4. 後期更新世に変位が生じた範囲の検討

5. シームS-11の基準適合性評価(1/5)

[その他のコメント回答方針]

図1 シームS-11の凡例の対比の見直し

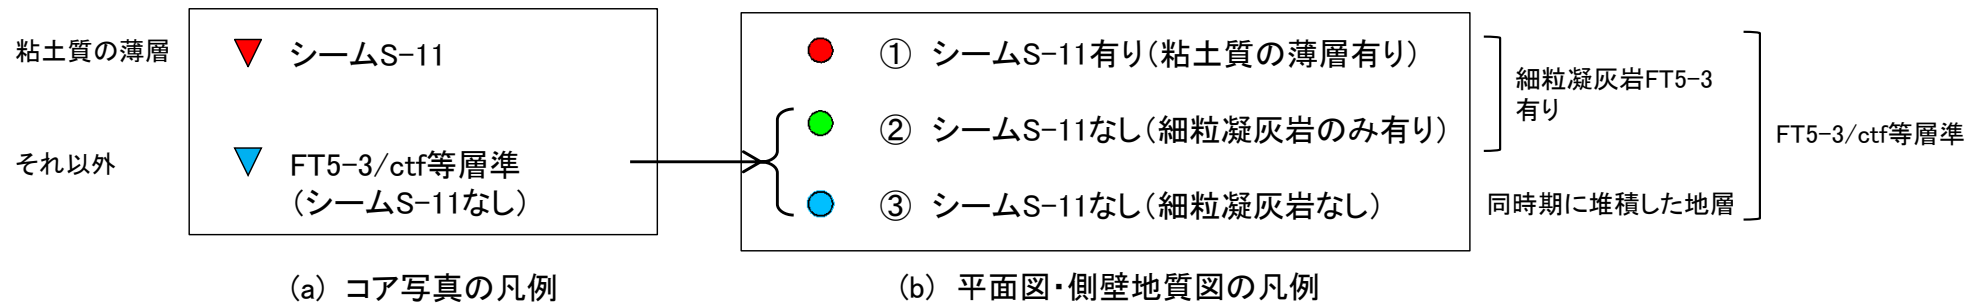
コメントNo.S2-152

No.	項目	指摘時期	コメント内容
S2-152	後期更新世に生じた変状	第1043回審査会合 2022年4月22日	シームS-11を含む細粒凝灰岩(FT5-3)の層準についての区分①シームS-11有り(粘土質の薄層有り), ②シームS-11なし(細粒凝灰岩有り), ③シームS-11なし(細粒凝灰岩なし)について, 資料内での整合・不整合という観点で確認すること。

- ①～③の総称として層準名にFT5-3を入れると、コア写真の凡例と整合しないと受け取られること、細粒凝灰岩なしの③に細粒凝灰岩FT5-3があるという印象を与えることから表現の適正化を図ることとし、細区分①～③から成る層準の総称として「FT5-3/ctf等層準」に名称を見直す(前頁参照)。
- 上記の層準名の見直しに伴い、コア写真の凡例を図1(a)、平面図・側的地質図の凡例を図1(b)のように、シームS-11の有り/なしが分かる記載に見直す。

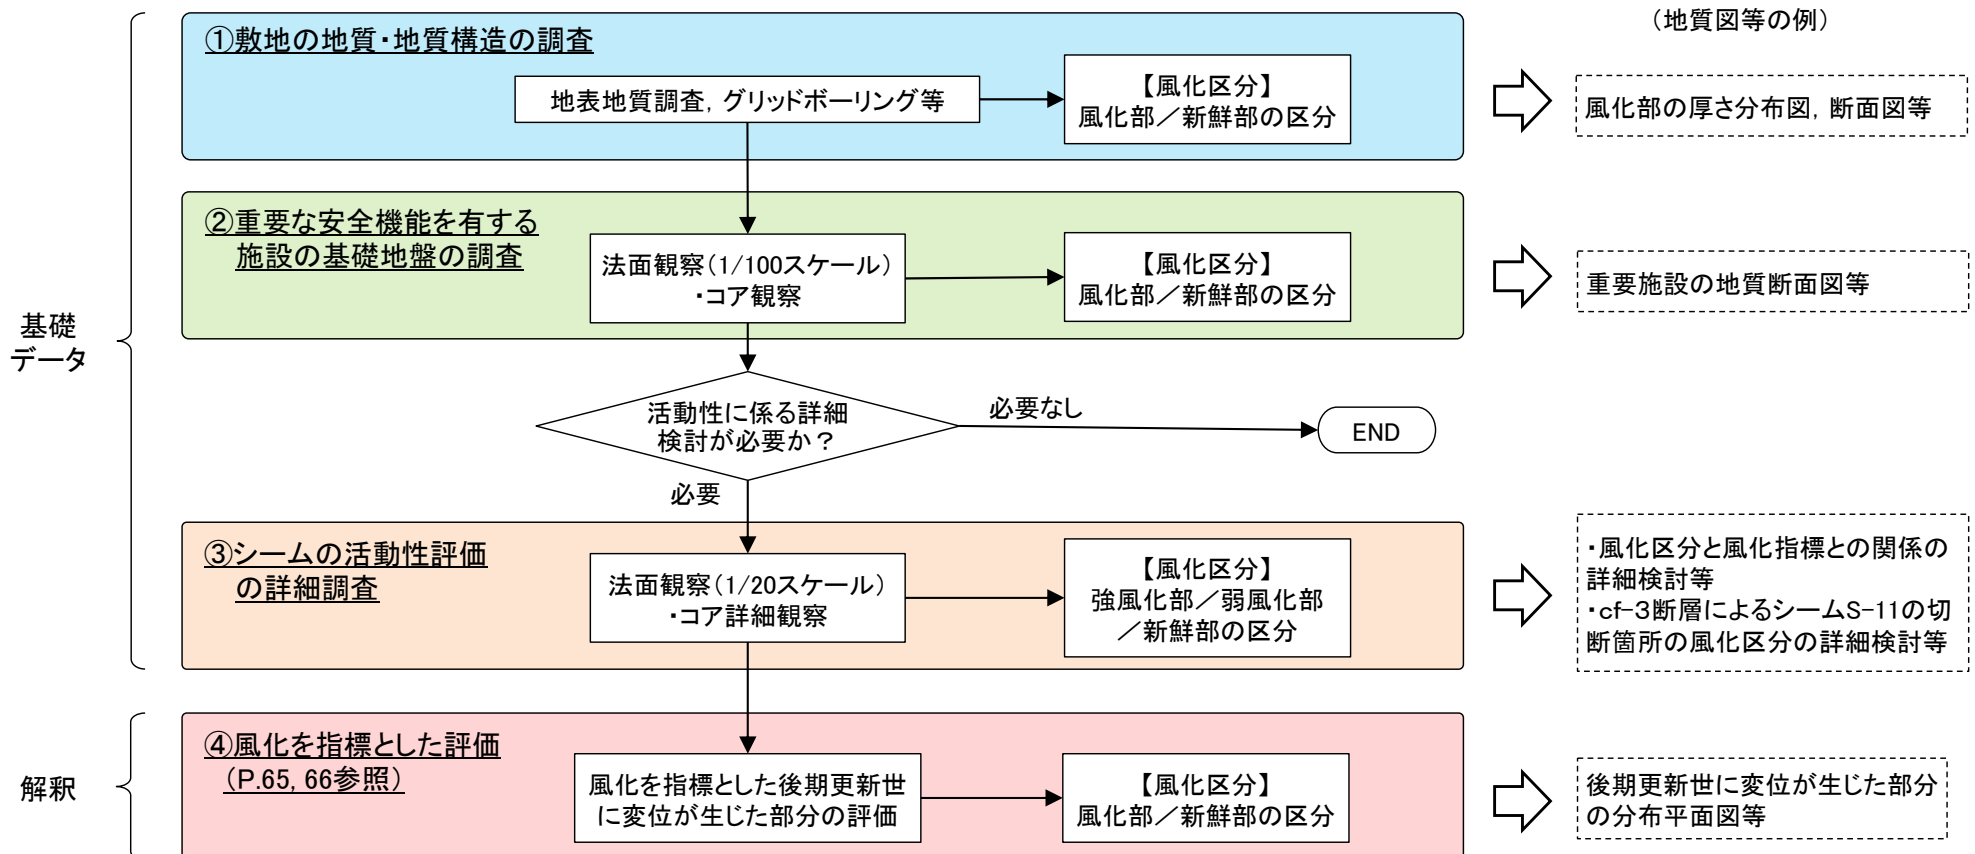
コメントNo.S2-157

No.	項目	指摘時期	コメント内容
S2-157	後期更新世に生じた変状	第1043回審査会合 2022年4月22日	風化部の定義を明確にすること。 風化部については、強風化部と弱風化部を区分している場合と、区分していない場合がある。このような違いについて説明すること。

易国間層(淡灰色火山礫凝灰岩)のボーリングコア(SW-2-1孔)での風化区分の例

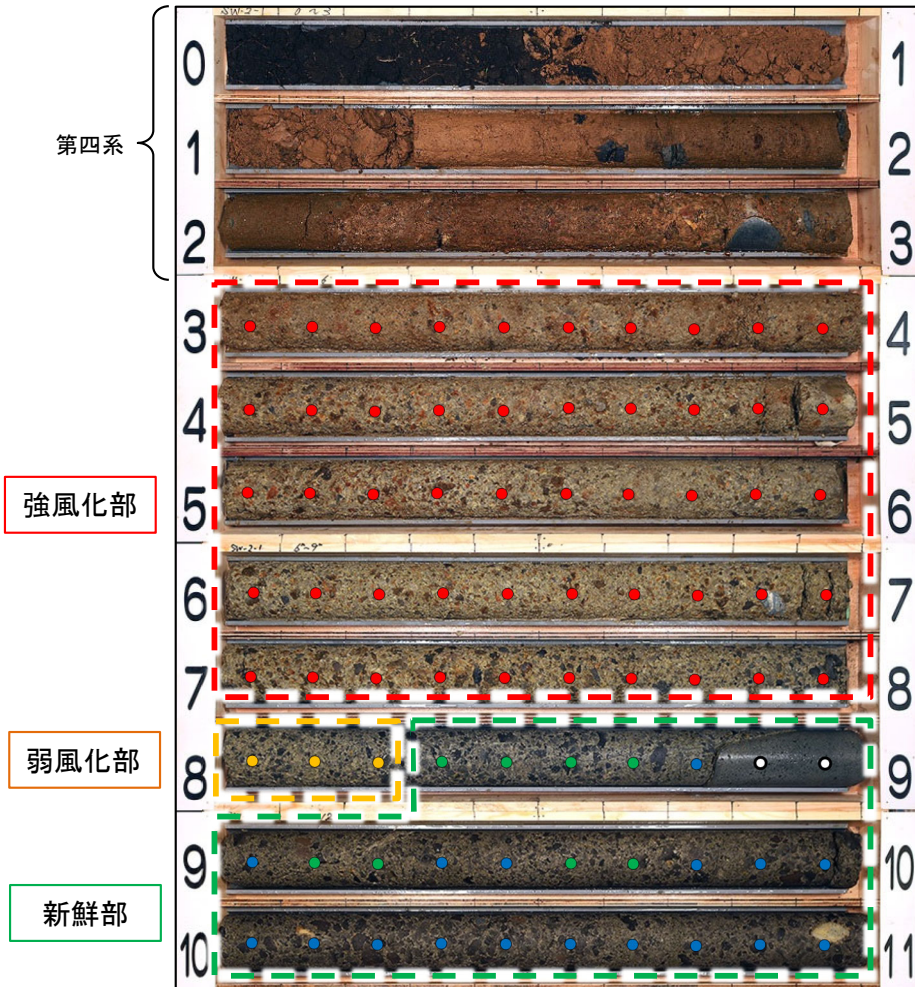
コメントNo.S2-157

- 風化部の定義は下表のとおりである。
- 風化区分は、重要施設基礎地盤の調査(1/100スケール)では新鮮部/風化部に区分し、シームの活動性評価の詳細調査(1/20スケール)では、風化部をさらに強風化部と弱風化部とに細区分する。
- なお、各風化区分の代表箇所での針貫入試験及び一軸圧縮試験を実施した結果、風化区分と測定値はおおむね調和的である(各風化区分と色彩値等のその他の風化指標との関係については、P.71~P.79参照)。

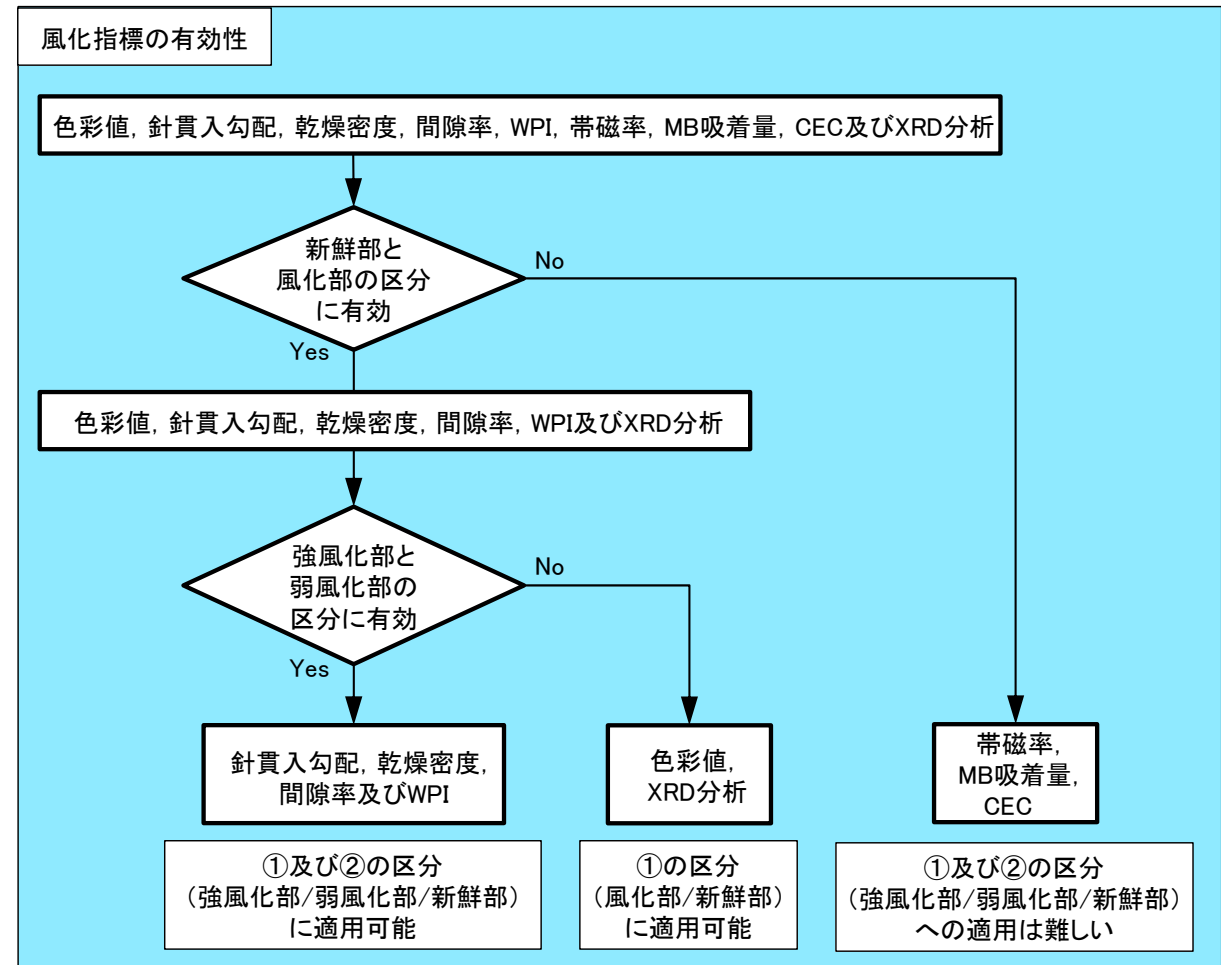
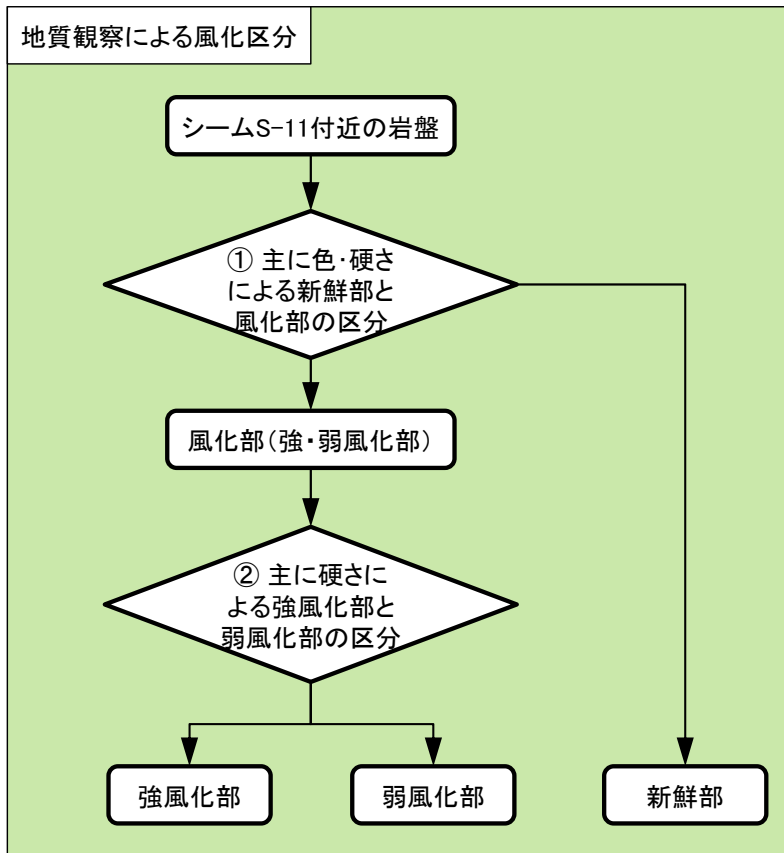
コメントNo.S2-156

No.	項目	指摘時期	コメント内容
S2-156	後期更新世に生じた変状	第1043回審査会合 2022年4月22日	重要施設側面に分布するシームS-11付近の岩盤性状について、現状はデータを羅列しているように見える。風化に対する評価として、地質技術者が風化部と新鮮部の識別をしたとの説明であるが、色彩値、XRD分析結果なども検討しているので、評価の指標として取り入れること。 以上を踏まえ、重要施設側面に分布するシームS-11について、活動性の観点から整理して示すこと。

原子炉建屋東側～第一フィルタベント建屋～軽油タンク側壁地質図(③～⑦)

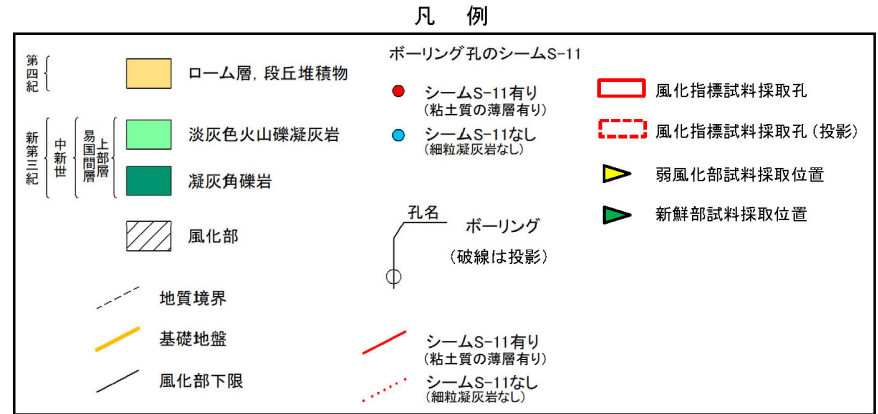
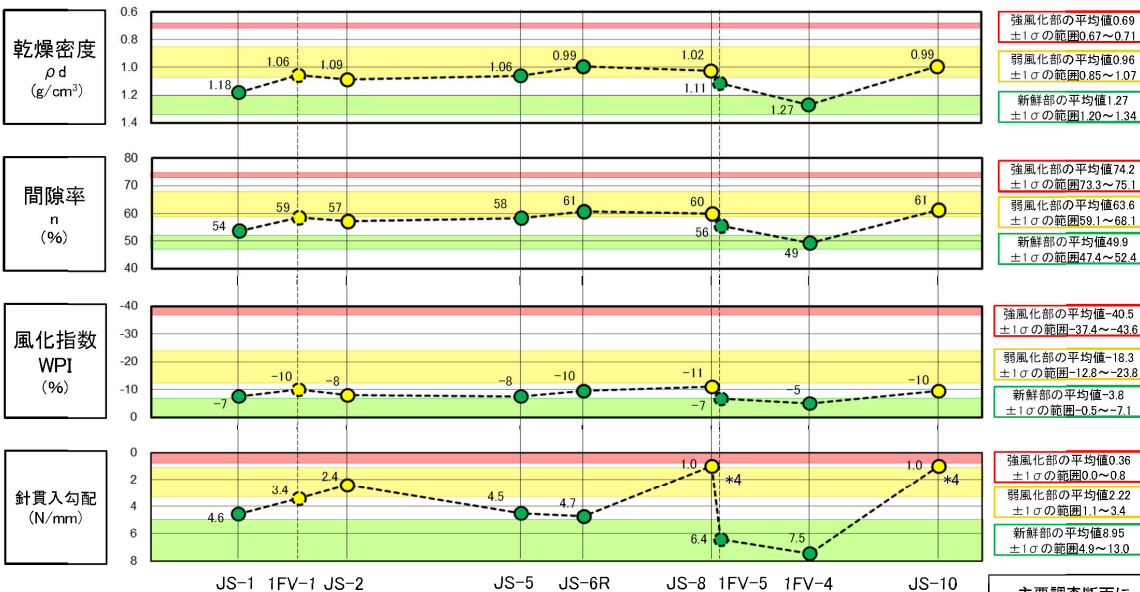
コメントNo.S2-156

- 各風化指標の値は, おおむね主要調査断面※と同様で, 少なくとも強風化部の値までは風化が進んでいないことが確認された。
- 分析を行った試料は, 新鮮部と弱風化部の境界付近のもので, 風化が一般的に不均質に進む現象であることから, 境界付近の分析結果にばらつきが生じたものと考えられる。
- 以上のことから, 重要施設のシームS-11の岩盤の性状は, 変状が分布する上下盤共に強風化部の岩盤性状に該当しないことが確認されたことから, 重要施設基礎地盤側面に露頭するシームS-11は, 後期更新世以降に変位が生じていない部分に該当すると判断する。

審査資料の再チェックを行い、「重要施設側壁地質図での表示」を修正した。

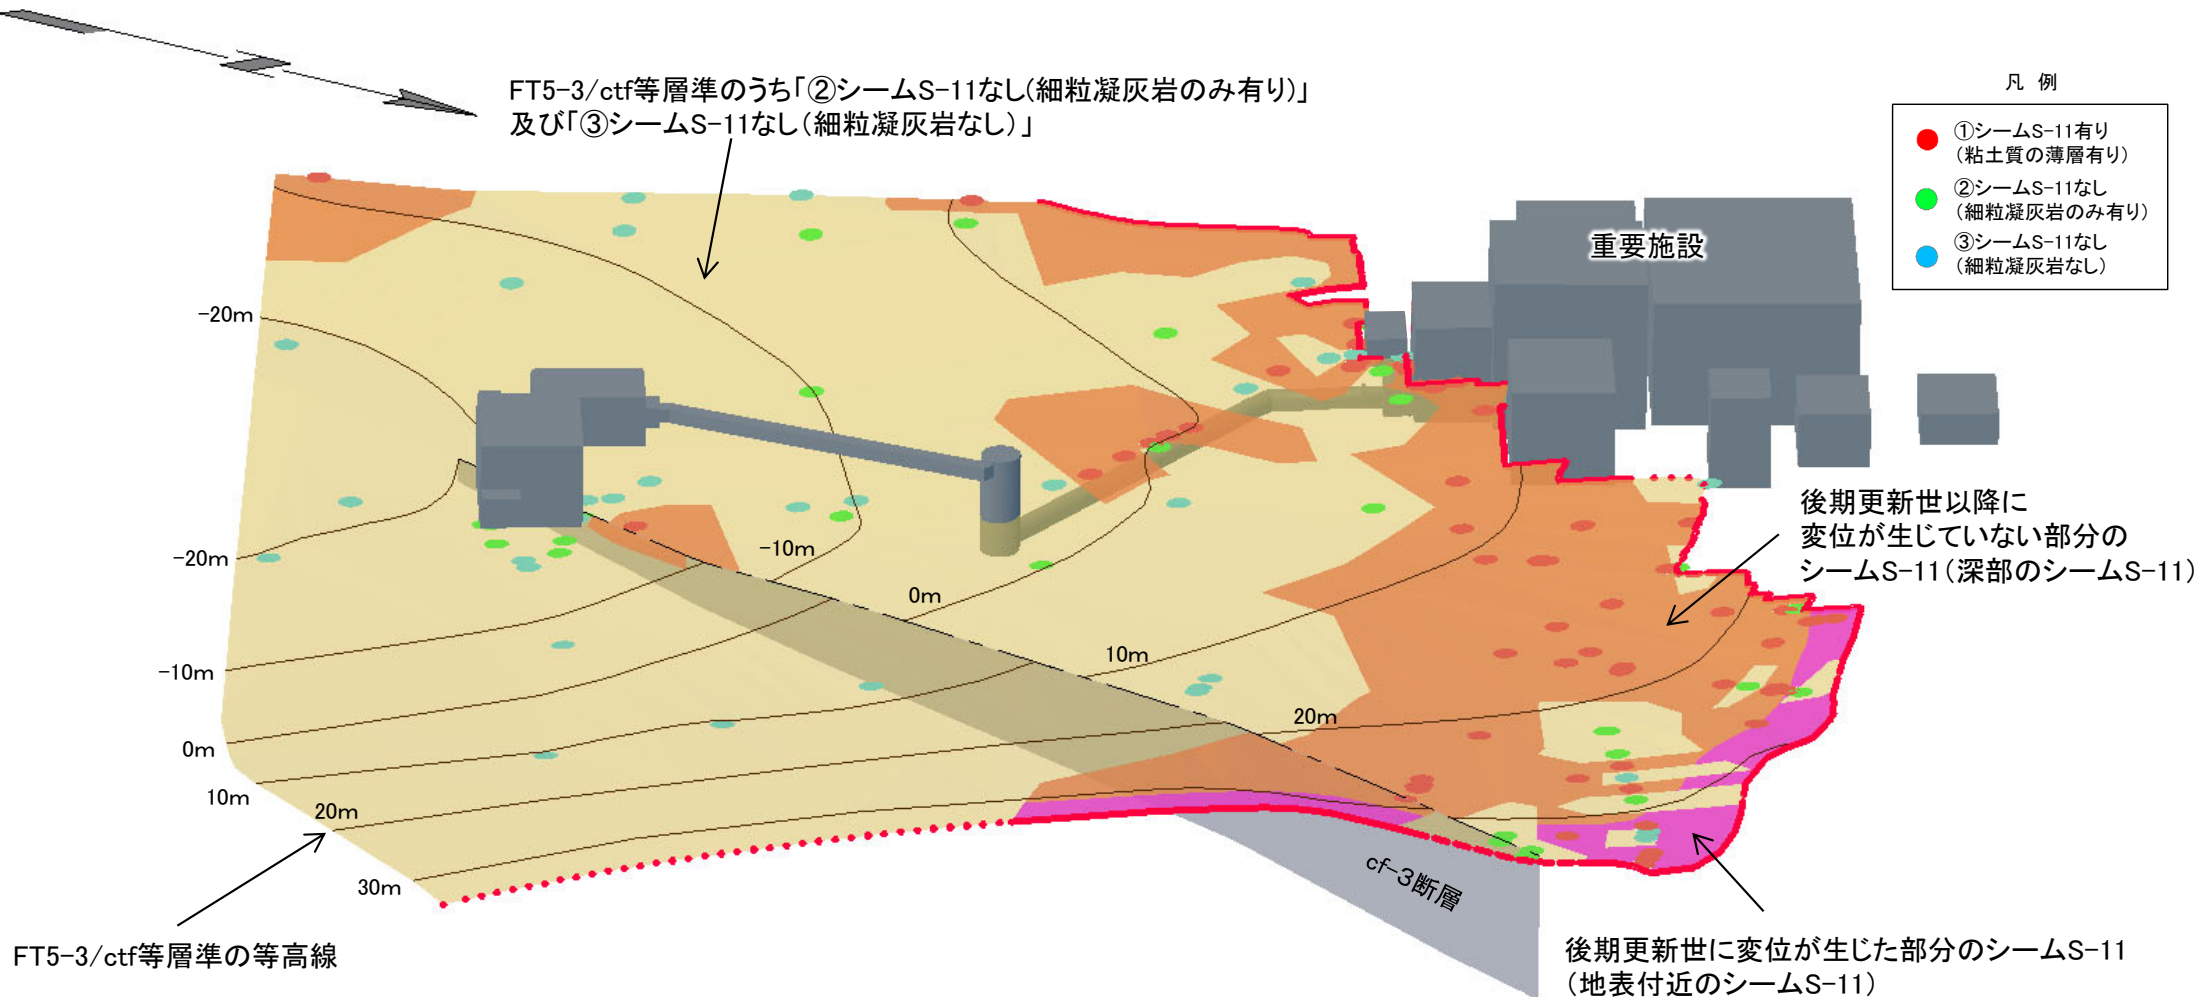
コメントNo.S2-158

No.	項目	指摘時期	コメント内容
S2-158	後期更新世に生じた変状	第1043回審査会合 2022年4月22日	変状は強風化部に限定しているという主張の根拠として、側壁に分布しているシームS-11が、cf-3断面で切られている様子を、三次元的に位置関係を示す図を工夫するなどして明確に示すこと。

- シームS-11とcf-3断層との切断関係及びシームS-11と重要施設との位置関係を三次元的に示す。
- 重要施設基礎地盤側面には、cf-3断層に切断された箇所と同じ「後期更新世以降に変位が生じていない部分」のシームS-11が分布する。
